**AVIS RELATIF À LA PROTECTION
CONTRE LES EVENTUELS EFFETS NOCIFS ET NUISANCES
PROVOQUÉS PAR LES RAYONNEMENTS NON IONISANTS
GÉNÉRÉS PAR DES ANTENNES ÉMETTRICES STATIONNAIRES**

Commune : THUIN - Exploitant : TELENET GROUP

Référence exploitant : HT1714F

Rapport n° 3255 / 2025

Figure 1 : Vue en plan des lieux de séjour et des points de contrôle

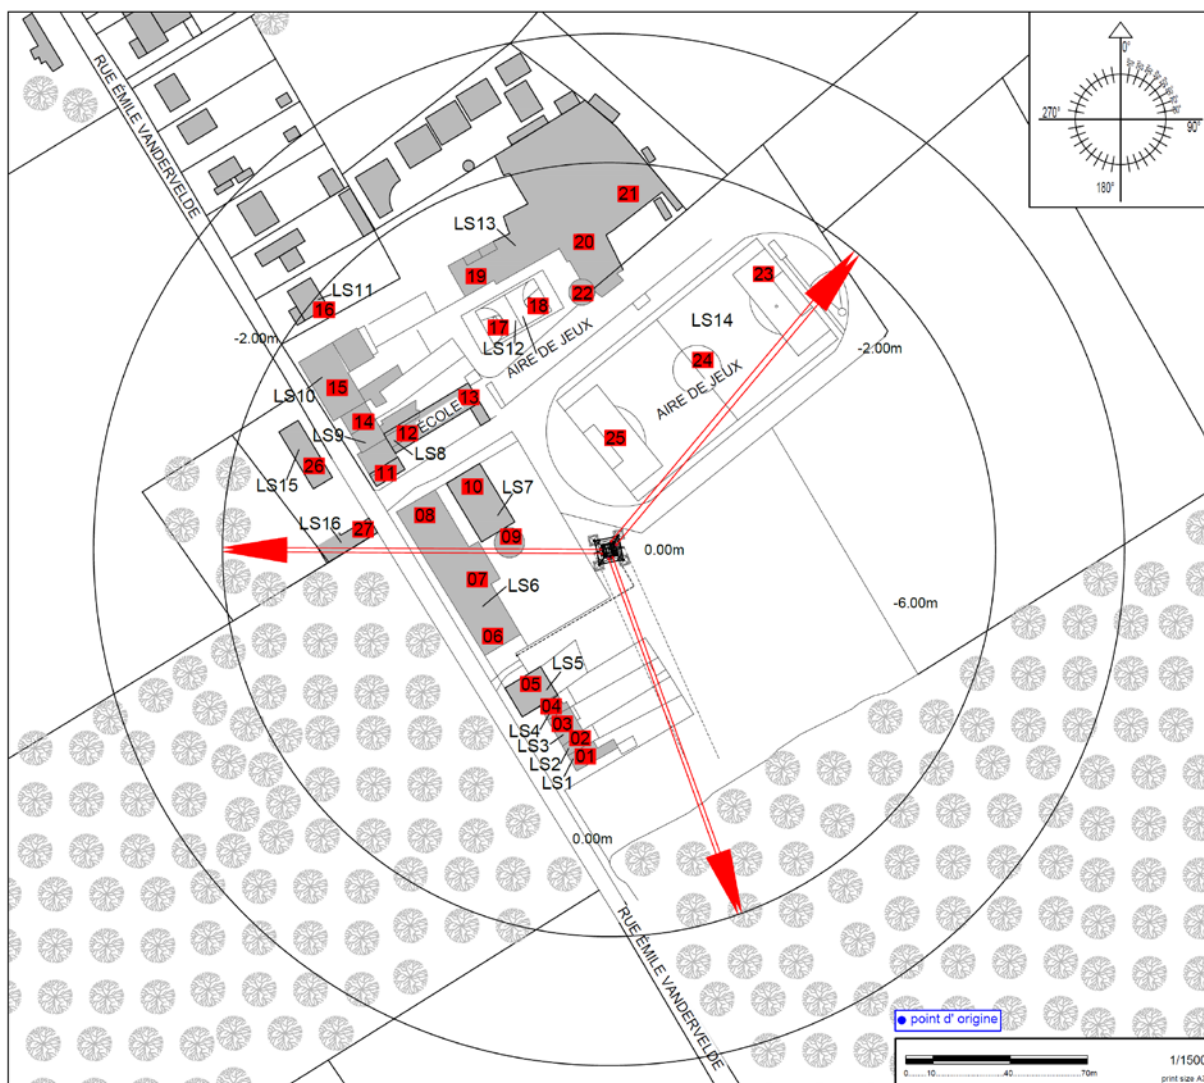
Les fréquences d'émission, la puissance rayonnée par chacune des antennes et leur gain permettent de déterminer le rayon de la zone à analyser. Tout dépassement de la limite par installation est exclu en dehors de cette zone. Le tableau 2 reprend les 35 LS² pour lesquels l'indice d'exposition est le plus élevé. Les différentes colonnes indiquent :

- le numéro du point de contrôle repris sur un des plans de la figure 1;
- le numéro du LS dans lequel se trouve le point de contrôle de la 1^{ère} colonne ;
- l'atténuation d'obstacle prise en compte pour le calcul de l'indice d'exposition dans le LS ;
- le résultat du calcul de l'indice d'exposition.

N° point de contrôle	LS	Atténuation (dB)	Indice d'exposition relatif à la limite par installation IE_i
14	LS9	3,0	0,462
26	LS15	3,0	0,453
11	LS8	3,0	0,406
23	LS14	3,0	0,383
15	LS10	3,0	0,353
27	LS16	3,0	0,300
12	LS8	3,0	0,292
21	LS13	3,0	0,222
16	LS11	3,0	0,196
20	LS13	3,0	0,196
2	LS2	3,0	0,167
13	LS8	3,0	0,139
19	LS13	3,0	0,130
22	LS13	3,0	0,127
1	LS1	3,0	0,118
3	LS3	3,0	0,113
8	LS6	3,0	0,087
9	LS7	3,0	0,083
4	LS4	3,0	0,080
7	LS6	3,0	0,066
24	LS14	3,0	0,065
5	LS5	3,0	0,064
18	LS12	3,0	0,062
10	LS7	3,0	0,058
17	LS12	3,0	0,054
6	LS6	3,0	0,042
25	LS14	3,0	0,034

En ce qui concerne les antennes de l'installation mentionnées dans le tableau 1, la distance maximale à laquelle la limite pourrait être atteinte, à l'extérieur, est égale à 136,0 m. S'il n'y a pas de LS à une distance inférieure, les antennes respectent forcément la limite d'immission.

Dans le cas des LS situés à l'intérieur des bâtiments, une atténuation d'obstacle est prise en compte et il en résulte que la distance maximale à laquelle la limite pourrait être atteinte se réduit à 97,2 m.

Figure 2 : Vue en plan des installations d'antennes dans un rayon de 300 mètres autour de l'installation faisant l'objet de la demande d'avis

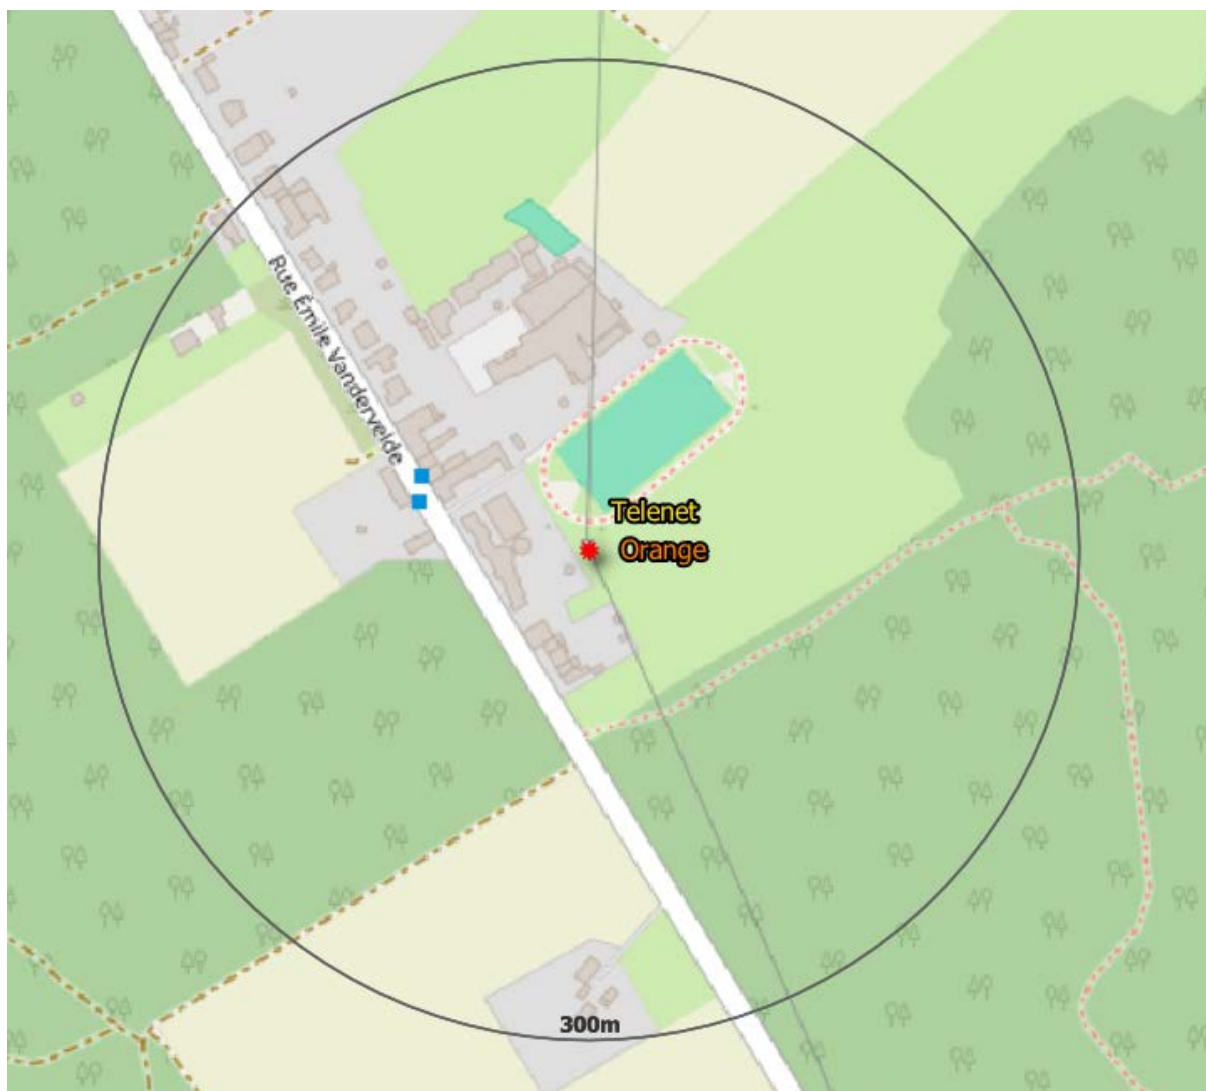
Le plan en projection verticale de la figure 2 indique la localisation des installations d'antennes émettrices stationnaires visées par le décret et situées dans un rayon de 300 mètres autour de l'installation référencée dans le paragraphe 2 et localisée au centre du cercle. Les données de localisation de ces antennes et les avis correspondant sont accessibles via le cadastre en ligne des antennes émettrices stationnaires⁸. Les installations prises en compte dans l'évaluation du respect de la limite cumulative sont les installations d'antennes émettrices déclarées en service par l'exploitant à la date du présent avis, à l'exception de l'installation référencée dans le paragraphe 2 et éventuellement d'autres installations ayant fait l'objet d'une demande d'avis à la même date et qui sont situées à l'intérieur de la zone de 300 mètres de rayon.

- a) il y a au plus 4 installations d'antennes émettrices stationnaires présentes dans la zone d'évaluation de 300 mètres de rayon représentée dans la figure 2, y inclus l'installation référencée dans le paragraphe 2 : la limite cumulative définie à l'article 4, §2 du décret est nécessairement respectée dans les lieux de séjour à l'intérieur de la zone d'évaluation de 300 mètres de rayon ;

- c) dans tous les autres cas, il a été vérifié que la limite cumulative définie à l'article 4, §2 du décret n'est pas dépassée dans les lieux de séjour sur base du nombre d'installations localisées dans la zone d'évaluation de 300 mètres de rayon représentée dans la figure 2, de leur localisation ainsi que des données inscrites dans la figure 1 et au paragraphe 4 du présent avis et dans les avis attestant le respect de la limite par installation ou de la limite abrogée de 3 V/m relatifs aux autres installations reprises dans la figure 2.

Compte tenu des considérations ci-dessus, il apparaît que l'intensité du rayonnement électromagnétique généré, dans les lieux de séjour situés dans un rayon de 300 mètres autour de l'installation référencée dans le paragraphe 2, par l'ensemble des antennes émettrices stationnaires de l'ensemble des exploitants du même site d'antennes émettrices stationnaires respecte la limite fixée à l'article 4, § 2 du décret.
